東京電力ホールディングス株式会社福島第一原子力発電所における 耐震クラス分類と地震動の適用の考え方

令和4年10月26日
原子力規制庁

(3) 意見③に対する考え方

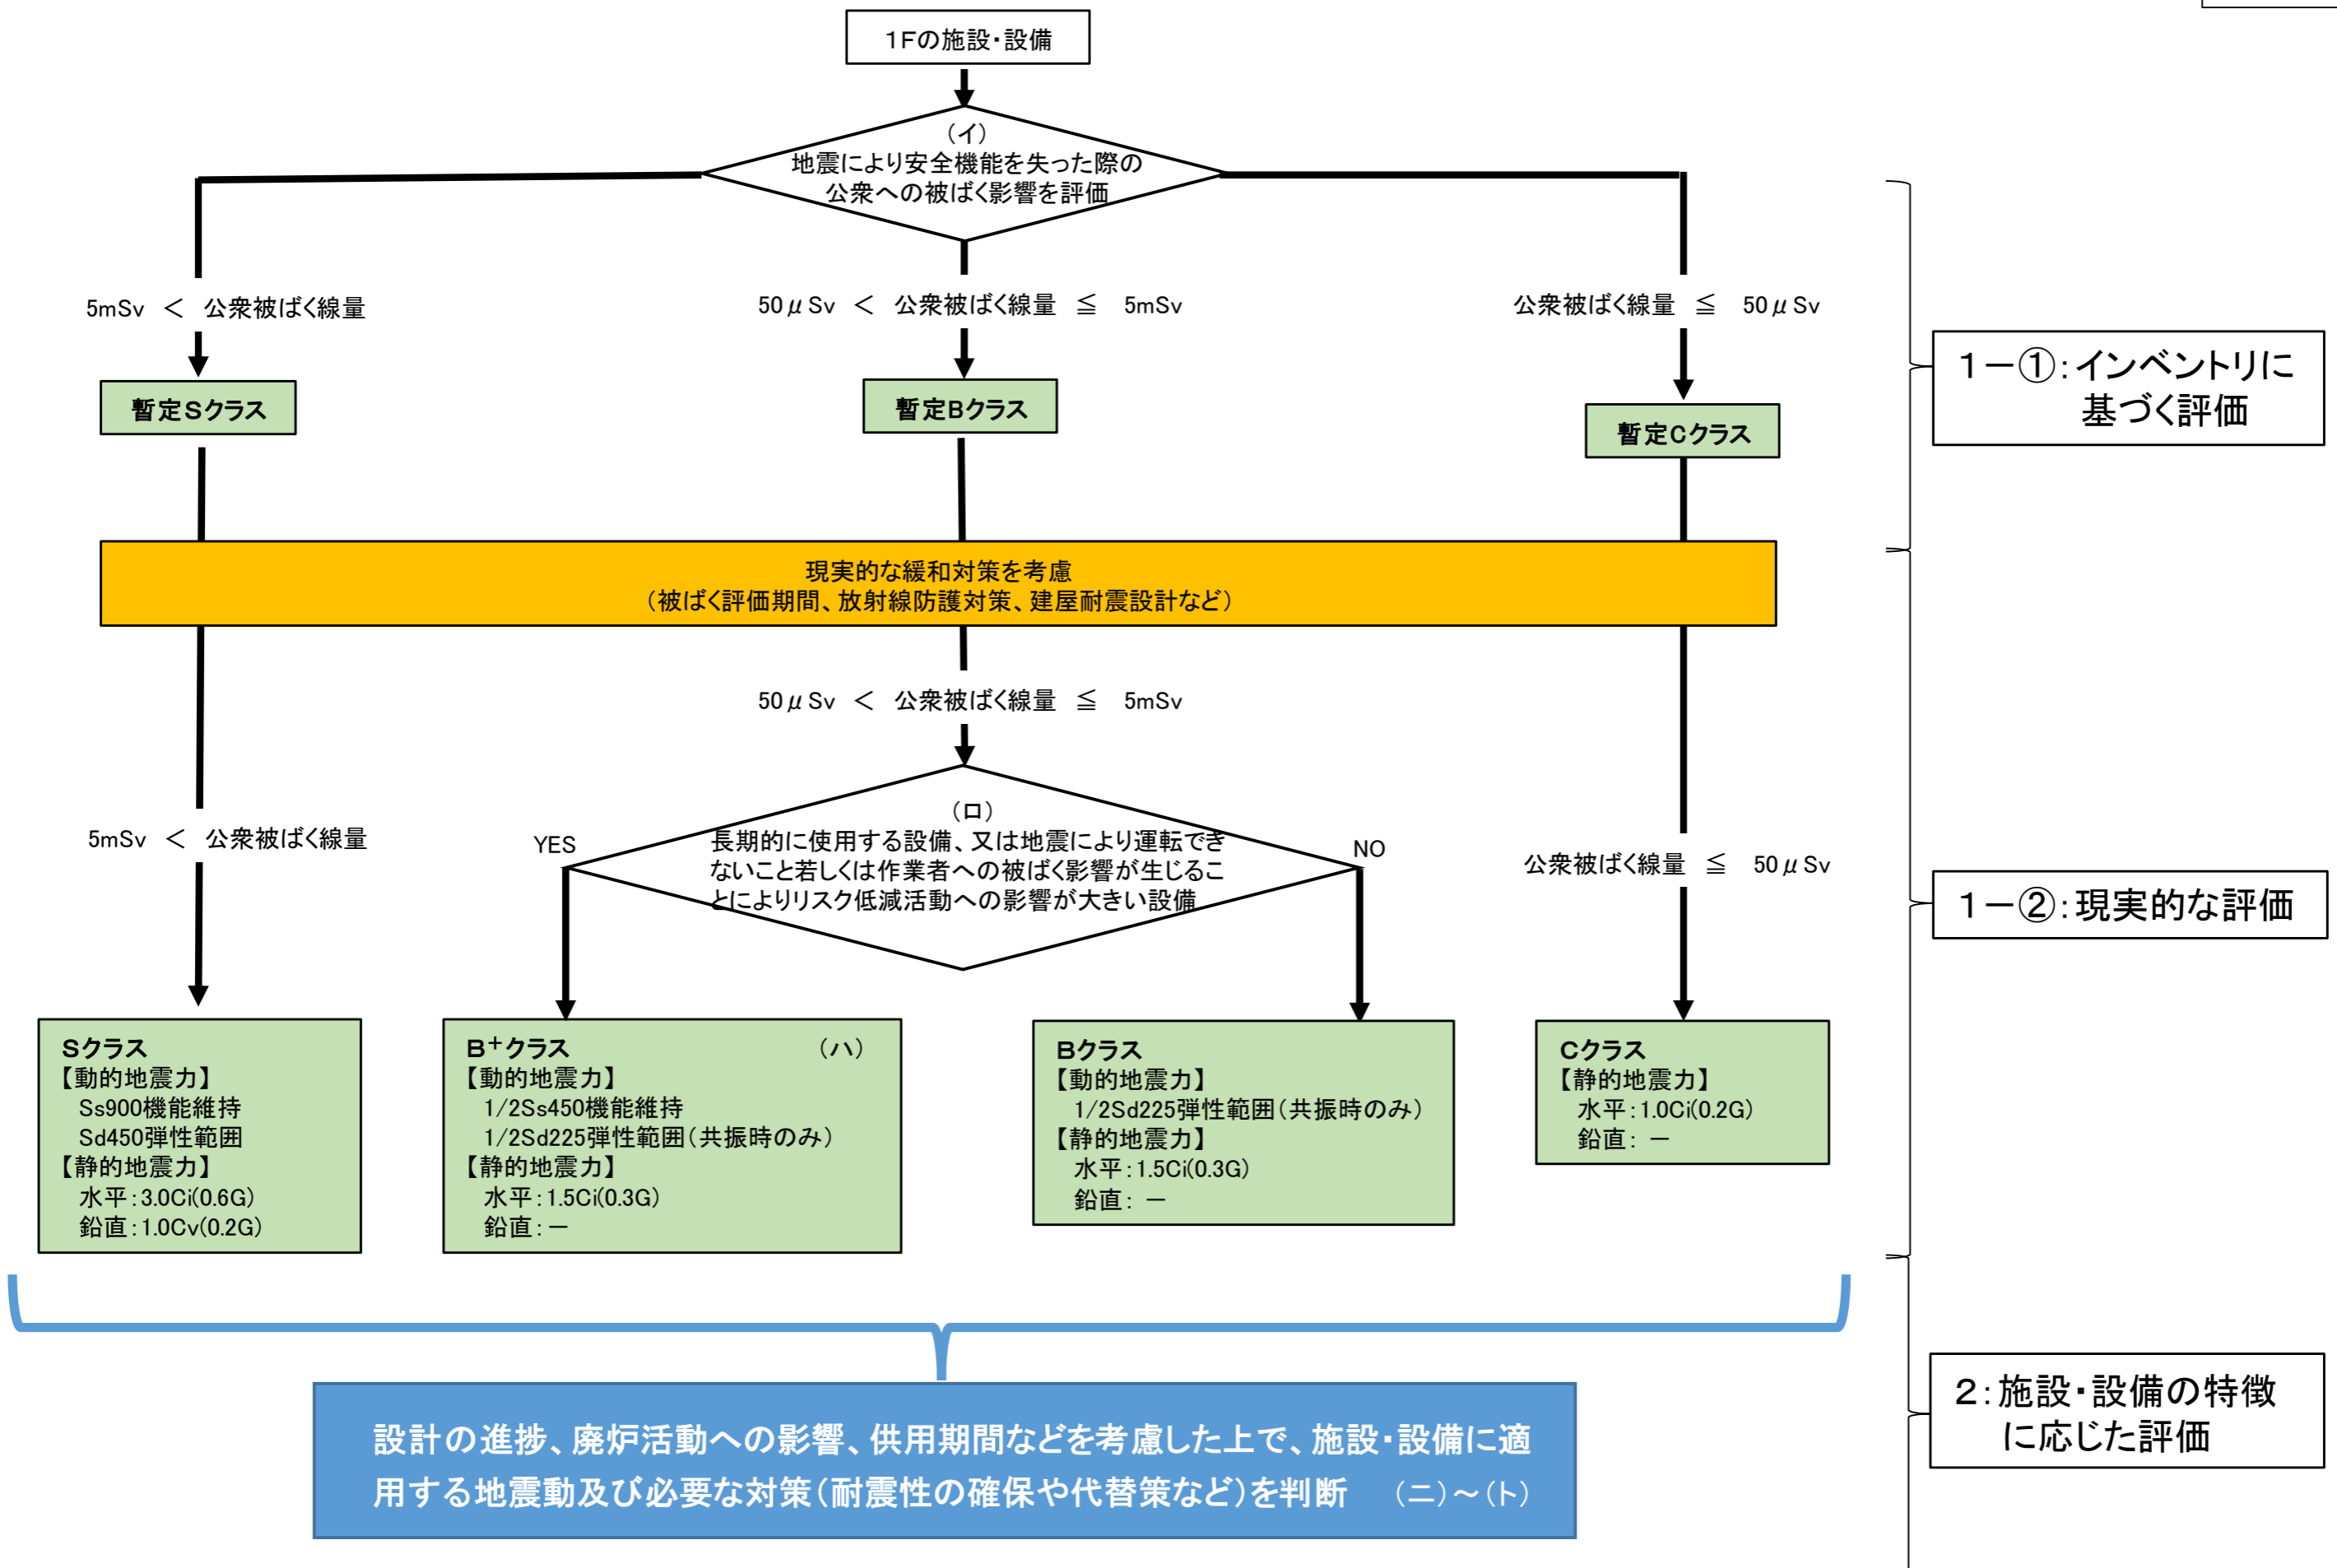
- 東京電力の意見のとおり、間接的な施設・設備の損傷を考慮した場合に、耐震設計上の主たる機能を有する施設・設備に波及的な影響を及ぼさず、フロー1の耐震クラスの設定の際の線量評価に影響がない場合は、間接的な施設・設備は下位の耐震クラスとすることを認める。
